project
COA AZC Gilze

Betreft
Veiligheidsschillen gebouw 35, 39 en 40

Het gewijzigde brandveiligheidsconcept van gebouw 35 is weergegeven in bijlage 1. Hier is ook de nieuwe situatie van gebouw 39 en 40 weergegeven (deze is vergelijkbaar met gebouw 35).

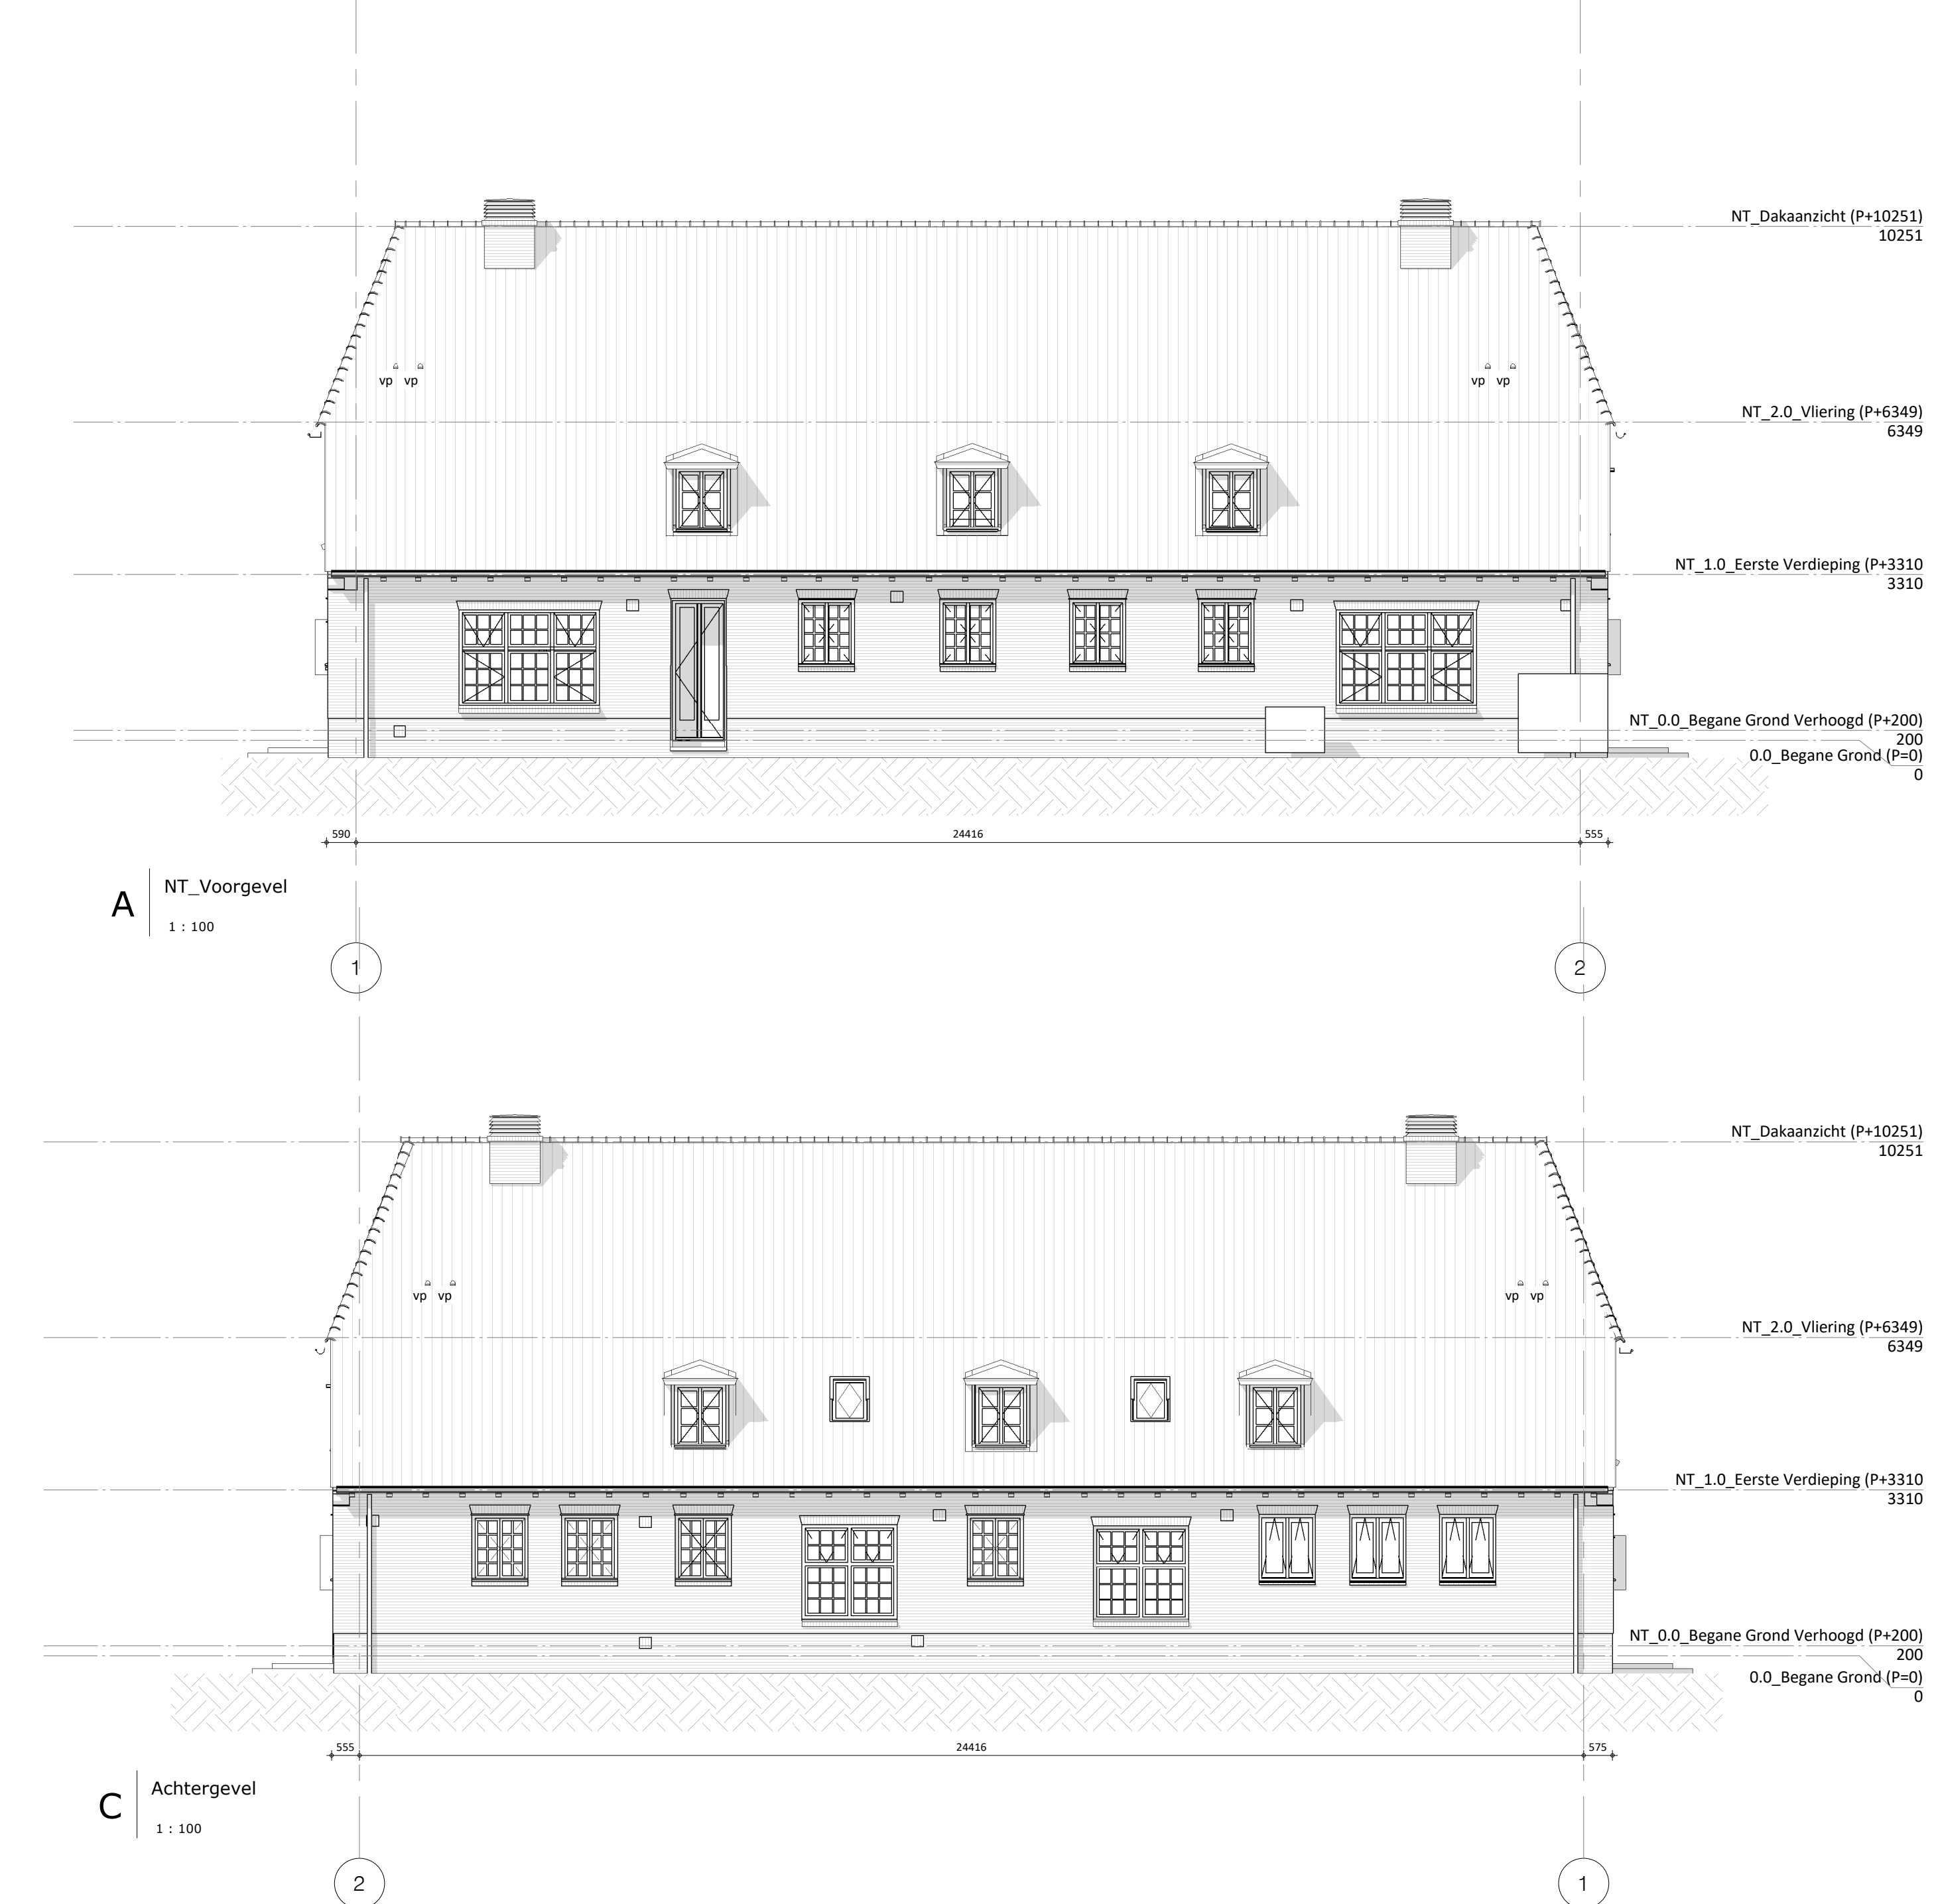
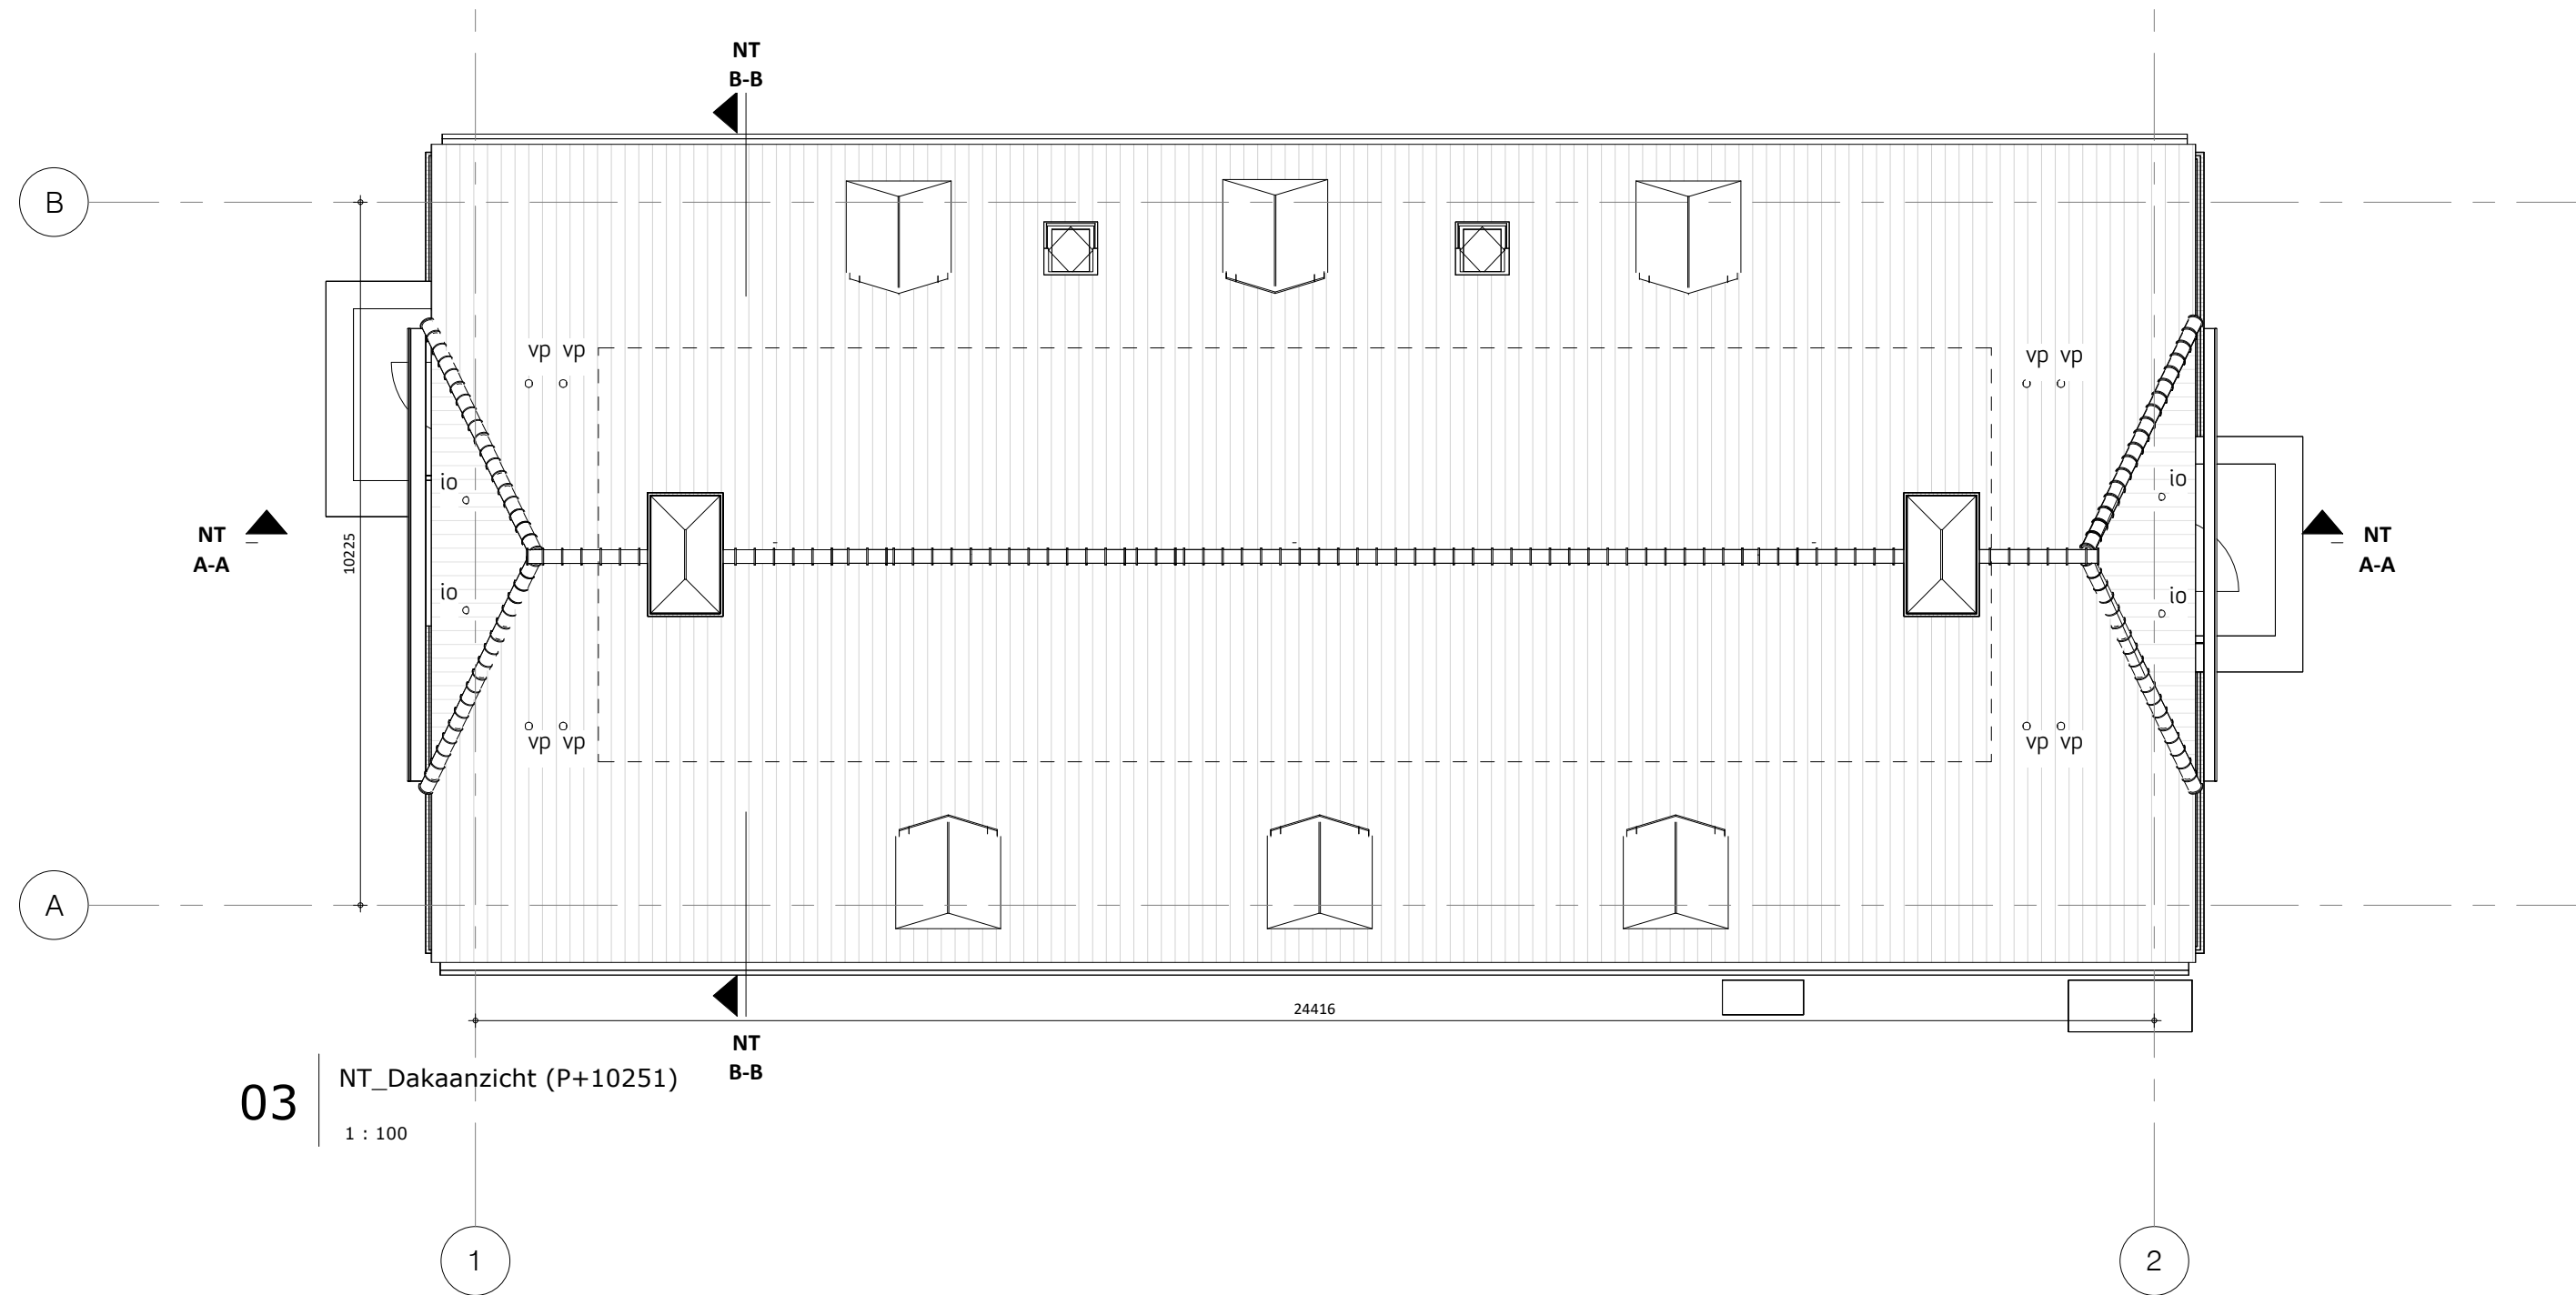
De roodgemarkeerde vluchtdeuren worden *niet* voorzien van vluchtwegpictogram. De deuren worden bij een brandmelding *wel* vrijgegeven (activering door handmelder of automatische melder), maar ze worden (vanwege de veiligheidsschil) *niet* voorzien van een noodontgrendelingsknop. Bij de deur wordt een sticker aangebracht "deur wordt bij brand vrijgegeven". Dit is een bovenwettelijke maatregel.

In de onderstaande tabel is de nieuwe situatie voor het gebouwdeel dat bestemd is voor bezoekers getoetst op relevante brandveiligheidseisen. De nieuwe situatie voldoet aan de minimale wettelijke eisen.
